FAQ-Nummer: 16-023

Brandschutzrichtlinie 16-15 / Flucht- und Rettungswege

Ziffer, Absatz: [2.4.5](#)
 Thema: Breite von Korridoren in Nutzungseinheiten
 Beschlussdatum: 06.11.2015

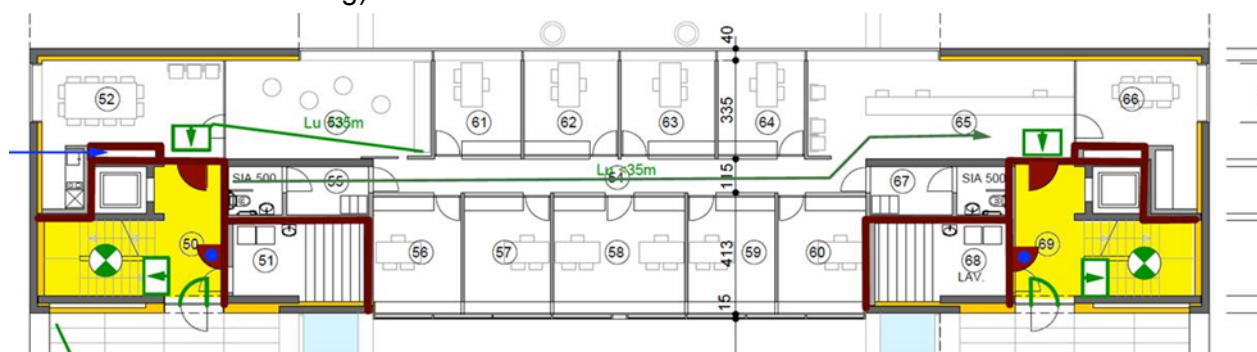
Jetzt ist die Diskussion ob ein Korridor in einer Nutzungseinheit auch 1.2 m betragen soll. Nach meiner Meinung ist ein solcher Korridor kein horizontaler Fluchtweg (gemäss BSR 10-15de, Begriffe und Definitionen, Seite 23).

Ist die Überlegung richtig?

Dann ist die Breite von einem Korridor in der Nutzungseinheit beliebig (wie z. B. in der untenstehenden Abbildung)?

An Verkehrswege innerhalb von Nutzungseinheiten mit einer Belegung von max. 100 Personen bestehen aus brandschutztechnischer Sicht keine Mindestanforderungen. Der freie Durchgang hat jedoch mindestens jenem der erforderlichen Türbreite zu entsprechen.

Bei einer Belegung von mehr als 100 Personen im Raum muss der freie Durchgang mind. der erforderlichen Fluchtwegbreite entsprechen.

Vorbehalten bleiben weitergehende Regelungen weiterer Gesetzgebungen (Bau-, Arbeits-, Behindertengesetzgebung etc.).
